# **Avis délibéré de l'Autorité environnementale sur le réaménagement du nœud autoroutier de Chambéry et sur la mise en compatibilité des plans locaux d'urbanisme de Chambéry et de la Motte-Servolex (73)**

**n°Ae : 2018-010**

Figure 3 : plan de description du projet (source : dossier)

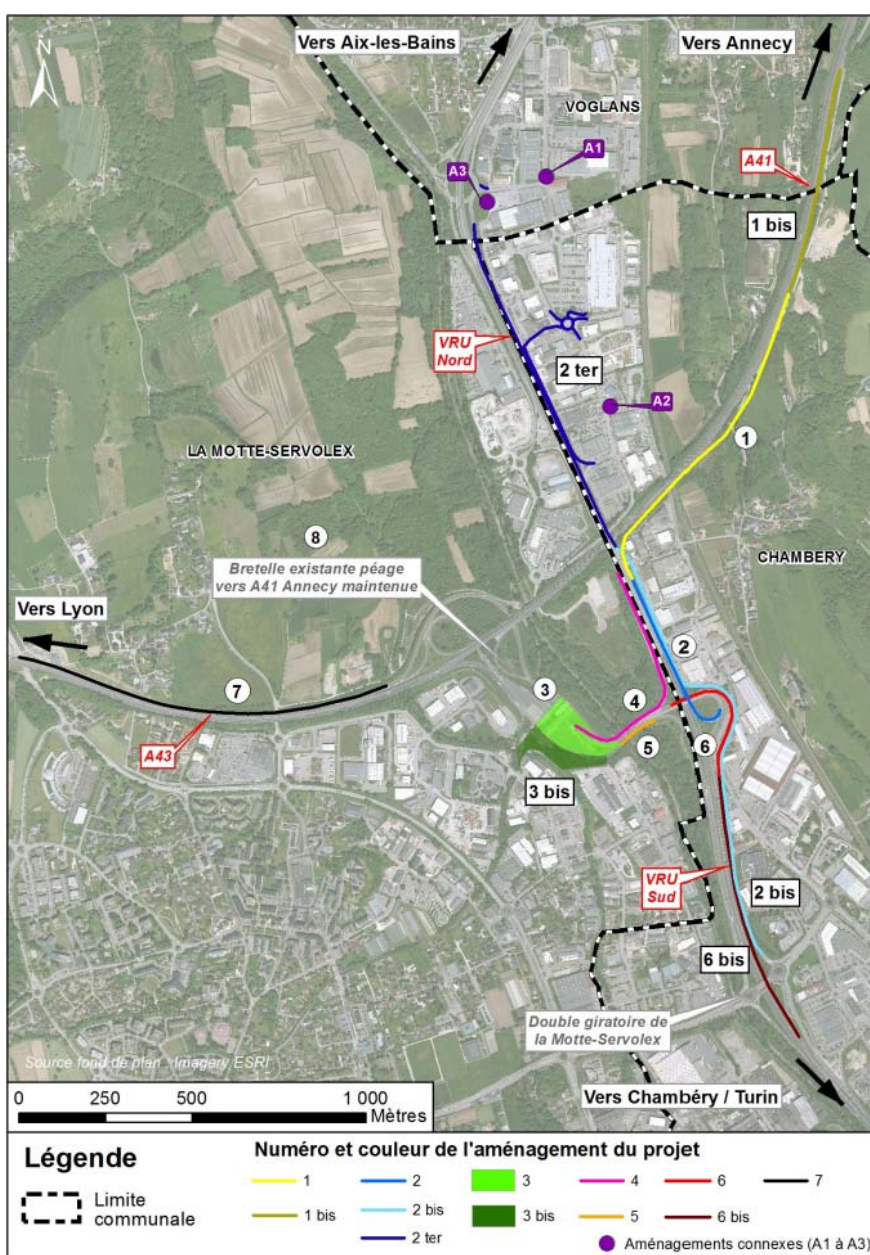
La longueur de la voie qui est ajoutée sur l'A43 (n° 7 sur la figure 3), celle de la 4<sup>e</sup> voie ajoutée sur la VRU sud (n° 6 bis), et celle de la bande d'arrêt d'urgence (BAU) réalisée sur l'A41 en continuité de la nouvelle bretelle d'entrée (n° 1 bis) ne sont pas précisées. Il paraît nécessaire d'apporter cette information dans le descriptif du projet.

Des « aménagements connexes » (n° A1 à A3) sont mentionnés mais non inclus au projet ni au périmètre où l'utilité publique sera déclarée. Placés sous maîtrise d'ouvrage de l'intercommunalité Grand Chambéry, le dossier précise qu'ils pourraient faire l'objet d'une autre enquête publique. Il s'agit de deux giratoires et d'un site de covoiturage d'environ 70 places liés fonctionnellement au projet. L'Ae rappelle que la définition d'un projet soumis à évaluation environnementale est indépendante du périmètre de la maîtrise d'ouvrage et de la temporalité de la réalisation des opérations. Quand bien même l'évaluation des impacts n'en serait pas significativement modifiée, il conviendrait d'intégrer ces trois opérations dans le contenu du projet présenté afin de procéder à une évaluation des impacts dans leur globalité.
